BUS

NOUVELLE LIGNE

Dossier d'Autorisation environnementale

Volet E : Avis émis sur le projet

Figure 9 : Vitesses résultantes de la simulation de la crue R1.15 (Source : Artelia, 2020)

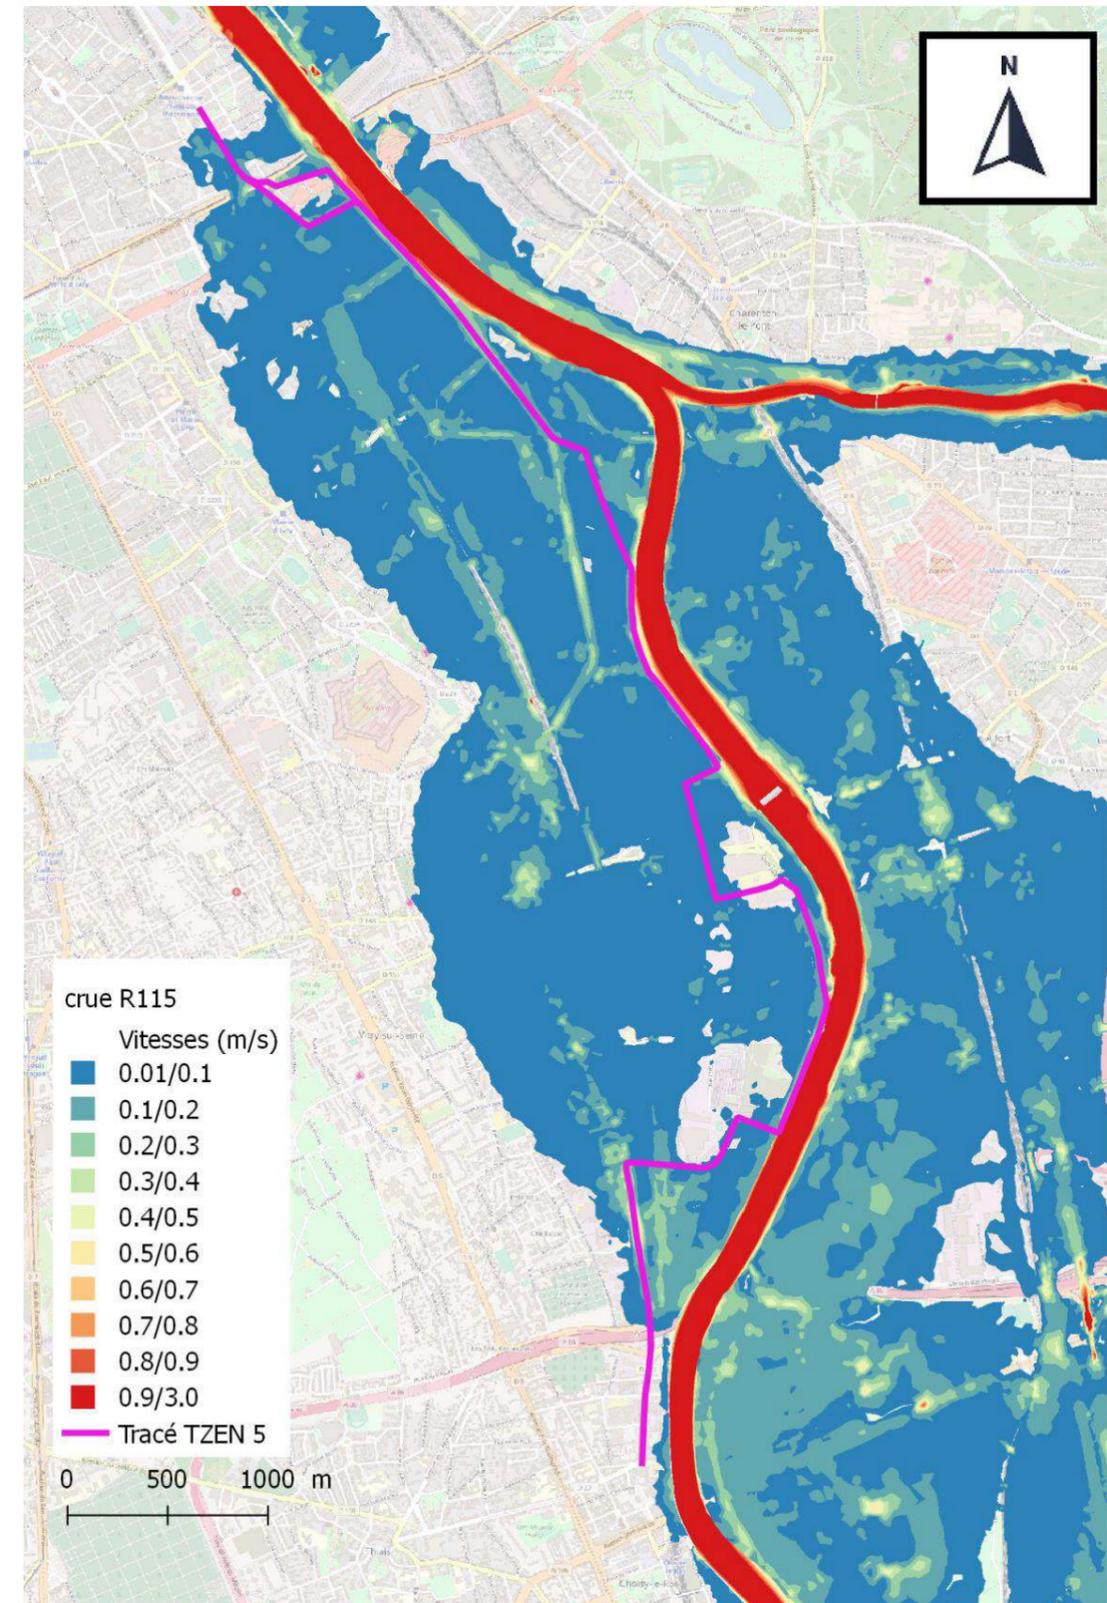
Il faut ainsi compenser les surfaces soustraites à la crue en dehors des zones de stockage (36%).

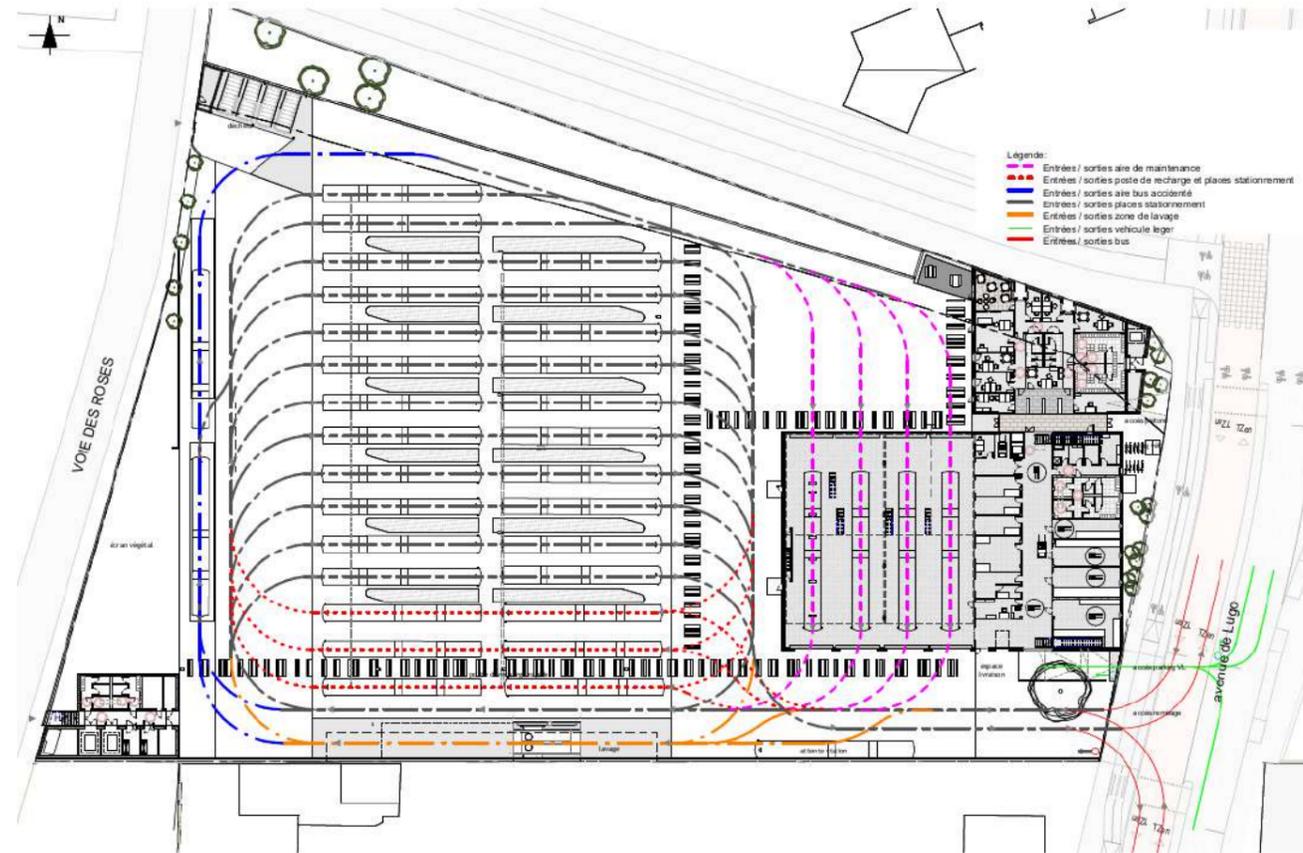
En outre, le dossier indique (p. 119 volet C) qu'un volume résiduel sera conduit via des descentes d'eau et un système de canalisation superficielle vers le bassin de rétention. A quoi correspond ce volume résiduel ?

Il s'agit des eaux « non consommés » par la végétalisation.
